UNSER ZEICHEN
AK1609190010 tru/tru

U1010PV
DATUM
19.09.2016

Besichtigung/Beratung: Freiwillige Feuerwehr Rheinfelden

2.1 Feuerwehrhaus Kernstadt/Hardstraße

Kernstadt

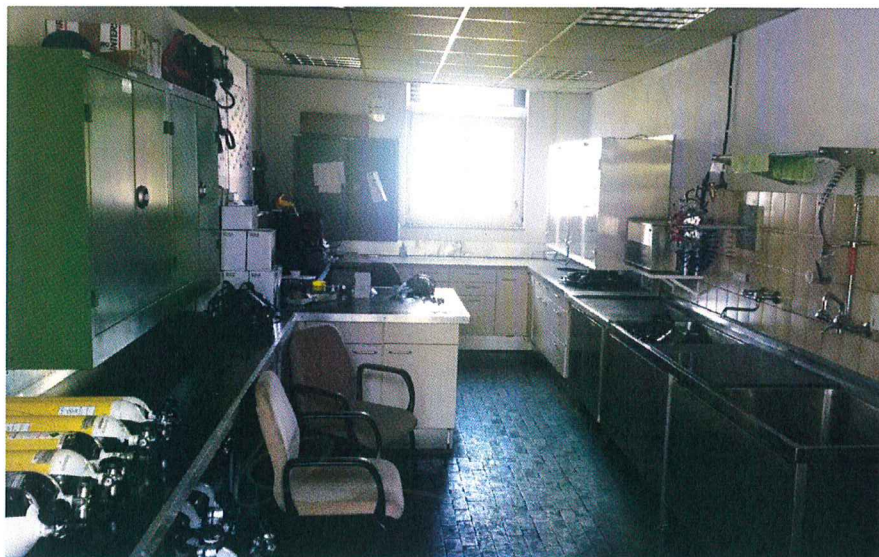
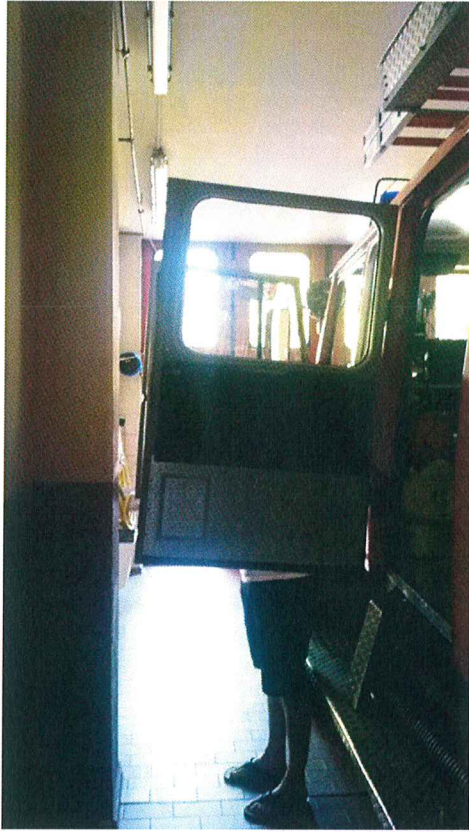
Die derzeitige Anbindung des Feuerwehrhauses ist sehr konfliktträchtig und unzweckmäßig. Es ergeben sich mindestens 4 Gefahrenpunkte durch Begegnungsmöglichkeiten zwischen

eintreffenden Einsatzkräften und ausrückenden Löschfahrzeugen bzw. gegenseitige Gefährdung der ausrückenden Löschfahrzeuge. Zusätzlich führt der Alarmweg von den PKW-Stellplätzen der Einsatzkräfte zum Feuerwehrhaus über die Hardstraße, dadurch ergeben sich weitere 2 Gefahrenpunkte mit dem öffentlichen Verkehr. Bezieht man noch alle möglichen Gefahrenpunkte der Kreuzung Hardstr./ Karl-Fürstenberg-Str. mit ein, ergibt sich eine weitere Risikoerhöhung durch die Verkehrsanbindung.

Stauräume vor den Toren Voraussetzung zur Vermeidung von Gefahren. Das gilt z.B. für Tätigkeiten, wie das Auf- und Absitzen der Mannschaft, das Bestücken des Fahrzeuges oder auch für den einfachen Zugang zum Hallentor. Nach den Grundsätzen von DIN 14 092 ist vor den Toren ein Stauraum (Mindestlänge = Stellplatzlänge) erforderlich; dieser ist nur teilweise vorhanden. Auf Grund der örtlichen Gegebenheiten fehlt auch ein Übungshof (Mindestabmessungen 25 x 10 m) mit Über- und Unterflurhydrant.

Feuerwehrangehörige werden gefährdet, wenn Stellplätze für Feuerwehrfahrzeuge in Feuerwehrhäusern räumlich beengt sind. Für den Neubau oder die Erweiterung eines Feuerwehrhauses sind durch die DIN 14 092 Teil 1 Mindestabmessungen für Stellplätze vorgegeben, die in Abhängigkeit vom einzustellenden Fahrzeugtyp bei der Planung anzuwenden sind. Dies werden unterschritten, was unter Berücksichtigung des Alters des Gebäudes nicht erstaunt.

Allerdings sind auch in bestehenden Feuerwehrhäusern Mindeststellplatzmaße einzuhalten. Zwischen Fahrzeugen, Geräten und Gebäudeteilen ist der Verkehrsweg ausreichend breit, wenn bei geöffneten Fahrzeugtüren und/oder -klappen ein Abstand von mindestens 0,50 m („Körperklemmmaß“ nach DIN EN ISO 13875) verbleibt. Die Einhaltung der Mindeststellplatzmaße ist in der Fahrzeughalle nicht gegeben.

Die Ausführungen zu Ziffer 2.1.2 gelten sinngemäß. Durchfahrten von Feuerwehrhäusern müssen so angelegt sein, dass auch unter Einsatzbedingungen Gefährdungen der Feuerwehrangehörigen durch das Bewegen der Fahrzeuge vermieden werden. Für alle Stellplatzgrößen beträgt deshalb die Norm-Minstdurchfahrtsbreite 3,60 m.

In bestehenden Feuerwehrhäusern gilt diese Forderung als erfüllt, wenn bei Durchfahrten zwischen Fahrzeug und Gebäudeteilen auf jeder Seite ein Abstand von mindestens 0,50 m besteht sowie diese mindestens 0,20 m höher sind als die maximale Höhe der Fahrzeuge. Die Einhaltung dieser Mindestmaße ist nicht durchgängig gegeben.

Torflügel müssen gegen unbeabsichtigtes Zuschlagen gesichert werden können; diese fehlt.

Im OG befindet sich der Schulungs- und Versammlungsraum. Der Zugang erfolgt über eine Nadelholztreppe (notwendige Treppe nach § 28 LBO BW). Hier besteht Konflikt zu § 10 Ausführungsverordnung zur Landesbauordnung (LBOAVO), wonach die tragenden Teile notwendiger Treppen aus nichtbrennbaren Baustoffen oder bei Gebäuden geringer Höhe aus Hartholz herzustellen sind.

Weiterhin wird der zweite Rettungsweg über eine mit Rettungsgeräten der Feuerwehr (Hubrettungsfahrzeug, Leiter) erreichbare Stelle (hier: anleiterbares Fenster) nachgewiesen. Nach überschläglicher Betrachtung besteht jedoch das Erfordernis zur Einrichtung eines zweiten baulichen Fluchtweges (vgl. Abs. 5 Technische Regel für Arbeitsstätten –ASR- A 2.3 „Fluchtwegen und Notausgänge, Flucht- und Rettungsplan“).

Unterstellt man für die Nadelholztreppe einen Feuerwiderstand von F 30-B, so verbleiben selbst bei einer sehr schnellen Hilfsfrist der Feuerwehr von 9 Minuten bis zum Versagenszustand der Treppe 21 Minuten. In dieser Zeit können bei Einsatz der Tragleitern 7 Personen evakuiert werden (durchschnittliche Rettungsrate von 3 min/Person). Somit ist für die aktuelle Situation ab 8 Personen m.E. keine sichere Evakuierung mehr nachweisbar.

Karsau

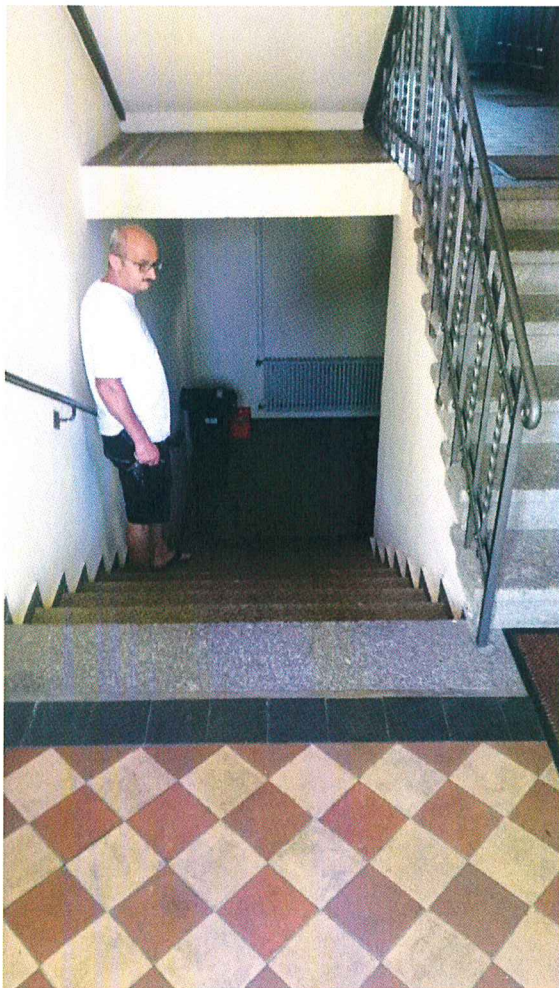
Die Anbindung des Feuerwehrhauses ist sehr konflikträchtig und unzweckmäßig. Es ergeben sich vielfältige Gefahrenpunkte durch Begegnungsmöglichkeiten zwischen eintreffenden Einsatzkräften und ausrückenden Löschfahrzeugen bzw. gegenseitige Gefährdung der ausrückenden Löschfahrzeuge bzw. Der Alarmweg von den PKW-Stellplätzen der Einsatzkräfte zum Feuerwehrhaus führt z.T. über die Strasse., dadurch ergeben sich weitere Gefahrenpunkte mit dem öffentlichen Verkehr.

Stauräume vor den Toren sowie ein Übungshof fehlen (vgl. 2.1.1).

Die Mindestabmessungen für den Stellplatz des LF 16 sind weit unterschritten. Unabhängig davon ist auch das sog. „Körperklemmmaß“ als Sicherheitsmindestabstand zwischen Fahrzeugen/Geräten und Gebäudeteilen nicht eingehalten.

Die Sanitärräume befinden sich im UG. Der Alarmweg führt über die Kellertreppe zum Umkleieraum, auf demselben Weg zurück Richtung LF16 oder zum Nachbargebäude als „Sackgasse“. Es ergeben sich Gefahrenpunkte durch Begegnungsmöglichkeiten zwischen eintreffenden und ausrückenden Einsatzkräften. Eine nach unten führende Treppe im Verlauf eines Alarmwegs birgt erhöhte Risiken hinsichtlich Stürzen und Stolpern.

Gemäß der Größe der Feuerwehrabteilung müssen neben Toiletten und Umkleieräumen auch Wasch- und Duschmöglichkeiten vorhanden und entsprechend ausgestattet sein. Die vorhandenen Wasch- und Duschmöglichkeiten entsprechen nicht den Anforderungen(vgl. Technischen Regel für Arbeitsstätten (ASR) A4.1 „Sanitärräume“).

Nöllingen

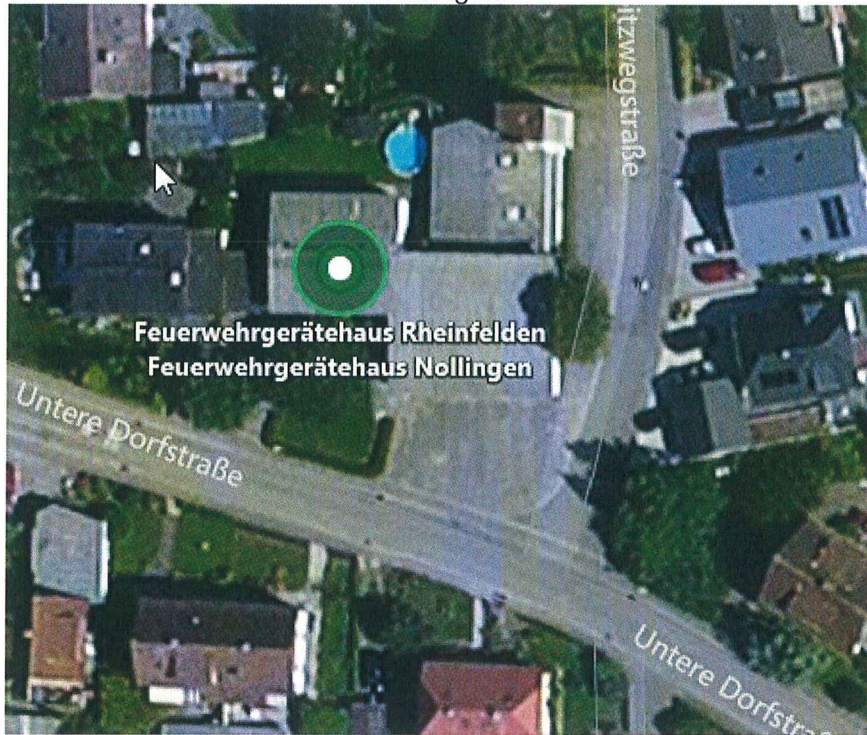
Der Alarmweg von den PKW-Stellplätzen der Einsatzkräfte zum Feuerwehrhaus führt an den Ausfahrten der Fahrzeuge vorbei, dadurch ergeben sich Gefahrenpunkte durch Begegnungsverkehr.

Ähnliche Problematik wie in Ziffer 2.2.1 besteht innerhalb der Fahrzeughalle, da der Alarmweg zum Umkleideraum eine Sackgasse ist. Somit begegnen sich zwangsläufig eintreffenden und ausrückenden Einsatzkräften mit entsprechendem Kollisionspotential.

Bestimmte Tätigkeiten in der Schlauchpflegeanlage gehen mit Gefährdungen einher (Schlauchprüfungen mit Überdruck). Der Standort der Anlage im Feuerwehrhaus ist auch unter diesem Aspekt sehr ungünstig.

Wenig überraschend können derzeit die in Abschnitt 8 DIN 14092 „Feuerwehrhäuser – Teil 7- Werkstätten“ beschriebenen Anforderungen an Schlauchpflegewerkstätten nicht gewährleistet werden.

Warmbach

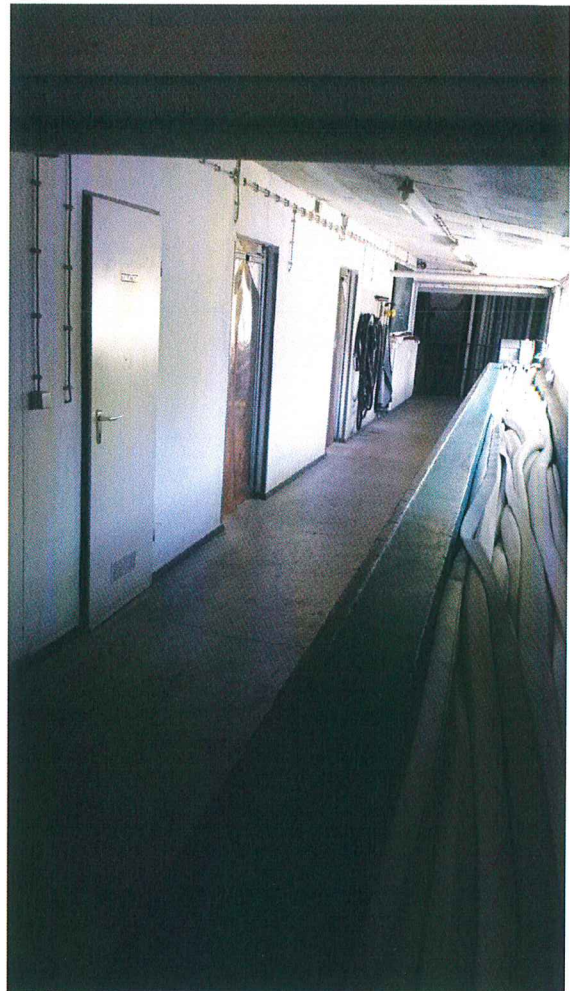
Es ergeben sich vielfältige Gefahrenpunkte durch Begegnungsmöglichkeiten zwischen eintreffenden Einsatzkräften und ausrückenden Löschfahrzeugen.

Die Mindestabmessungen für Stellplätze sind weit unterschritten. Unabhängig davon ist auch das sog. „Körperklemmmaß“ als Sicherheitsmindestabstand zwischen Fahrzeugen/Geräten und Gebäudeteilen nicht eingehalten.

Neben Toiletten und Umkleideräumen müssen auch Wasch- und Duschmöglichkeiten vorhanden und entsprechend ausgestattet sein. Die vorhandenen Wasch- und Duschmöglichkeiten entsprechen nicht den Anforderungen (vgl. Technischen Regel für Arbeitsstätten (ASR) A4.1 „Sanitärräume“).

Degerfelden

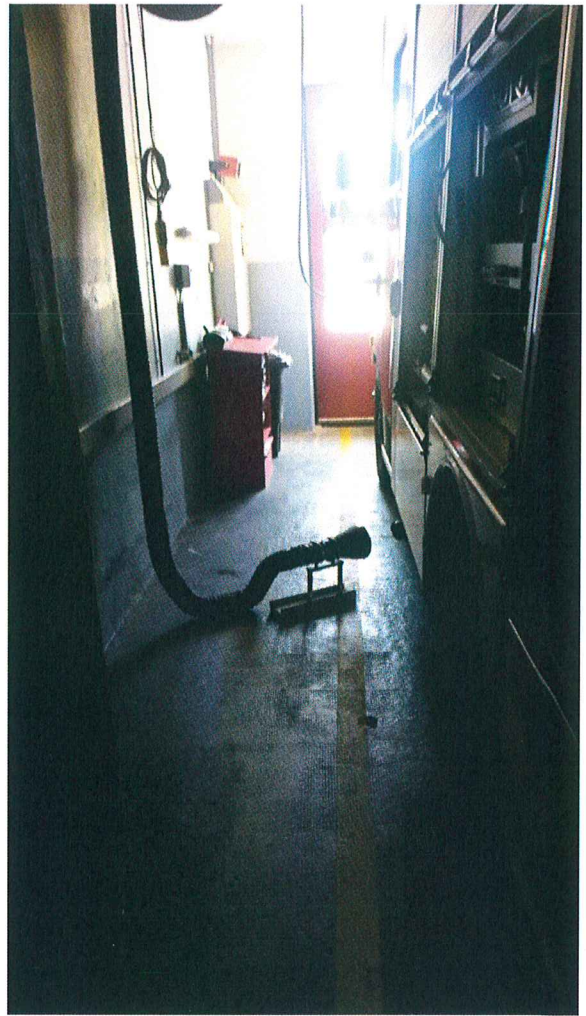
Bezüglich den Begegnungsmöglichkeiten zwischen eintreffenden Einsatzkräften und den ausrückenden Löschfahrzeugen gelten die Ausführungen in Ziffer 2.3.1 sinngemäß.

Die Anzahl der PKW-Stellplätze soll mindestens der Anzahl der Sitzplätze der im Feuerwehrhaus eingestellten Feuerwehrfahrzeuge entsprechen. Dies ist nicht der Fall.

Die Mindestabmessungen für Stellplätze sind unterschritten. Unabhängig davon ist auch das sog. "Körperklemmmaß" als Sicherheitsmindestabstand zwischen Fahrzeugen/Geräten und Gebäudeteilen nicht eingehalten.

Neben Toiletten und Umkleieräumen müssen auch Wasch- und Duschmodlichkeiten vorhanden und entsprechend ausgestattet sein. Die vorhandenen Wasch- und Duschmodlichkeiten entsprechen nicht den Anforderungen (vgl. Technischen Regel für Arbeitsstätten (ASR) A4.1 „Sanitärräume“).

Herten

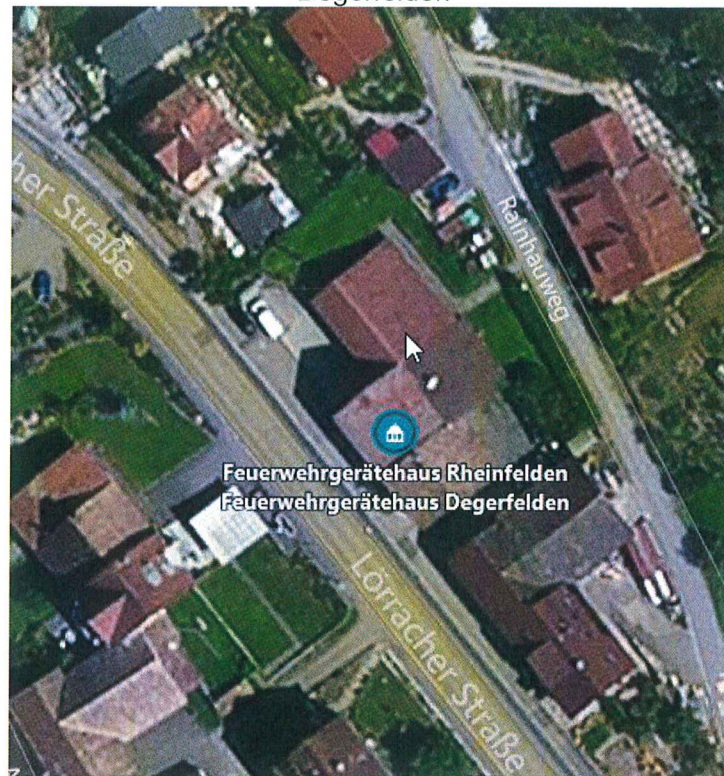
Die Abteilung ist in einem Anbau aus den 1970er Jahren neben sowie im Rathaus untergebracht. Defizite bestehen analog zum Feuerwehrhaus Warmbach primär hinsichtlich Begegnungsmöglichkeiten zwischen eintreffenden Einsatzkräften und ausrückenden Löschfahrzeugen und unzureichenden Sanitärräumen.

Eichsel

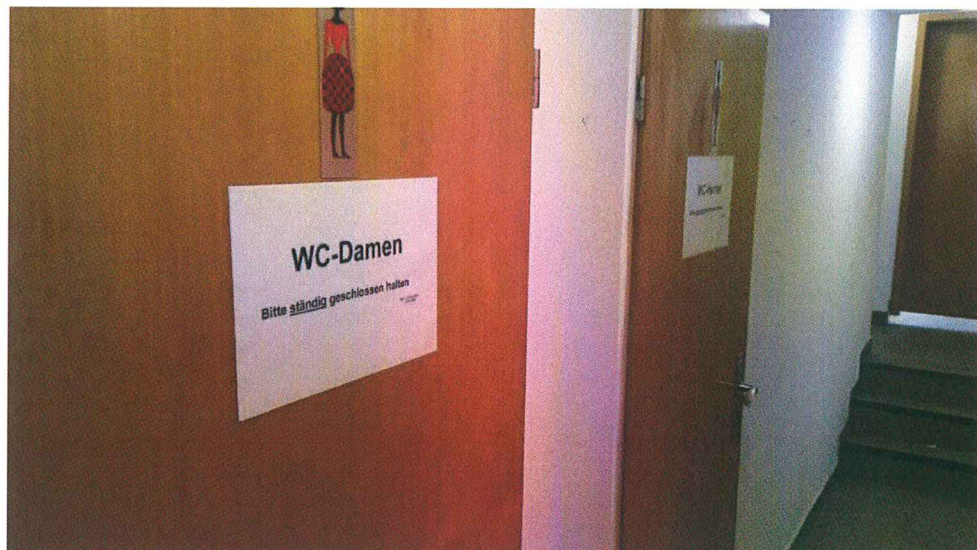
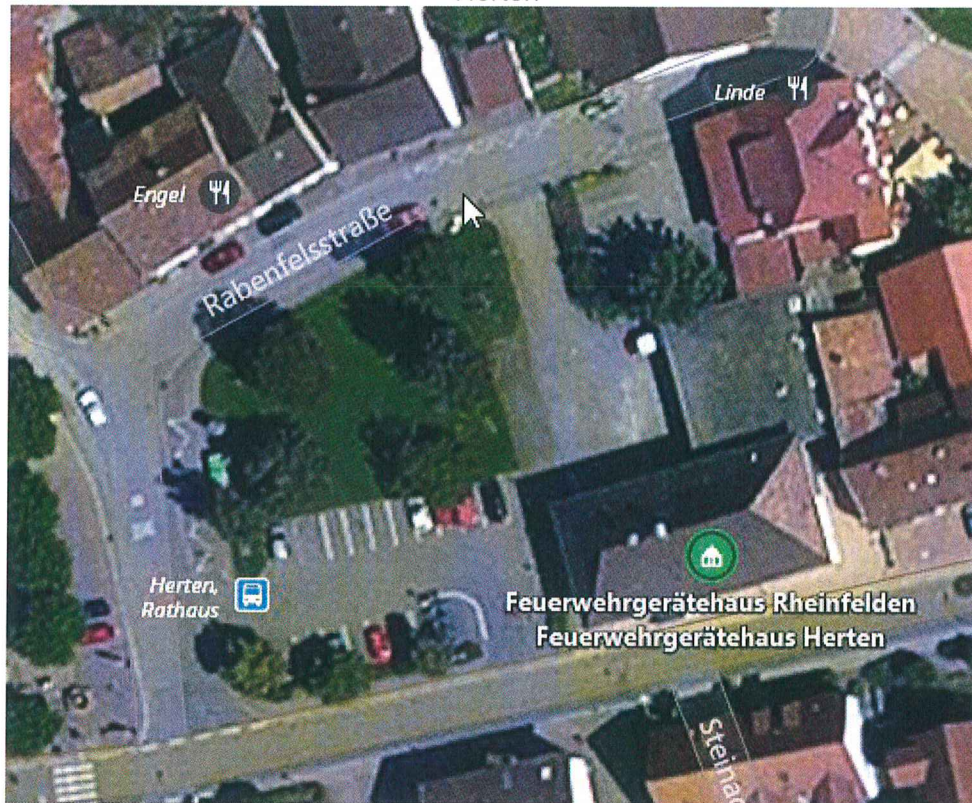
Die vorhandenen Wasch- und Duschmodlichkeiten entsprechen nicht den Anforderungen (vgl. Technischen Regel für Arbeitsstätten (ASR) A4.1 „Sanitärräume“).

Adelhausen

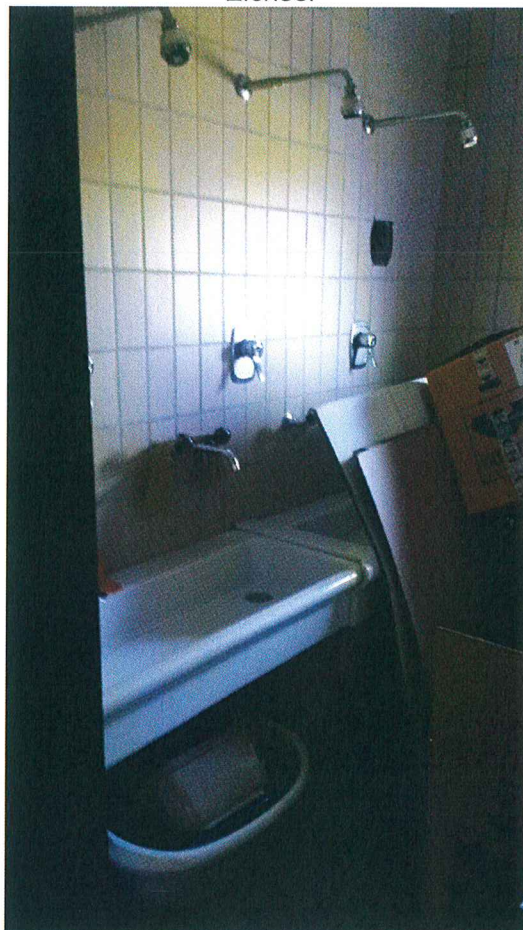
Es ergeben sich Gefahrenpunkte durch Begegnungsmöglichkeiten zwischen eintreffenden Einsatzkräften und ausrückenden Löschfahrzeugen.

Die vorhandenen Wasch- und Duschmodlichkeiten entsprechen nicht den Anforderungen (vgl. Technischen Regel für Arbeitsstätten (ASR) A4.1 „Sanitärräume“).
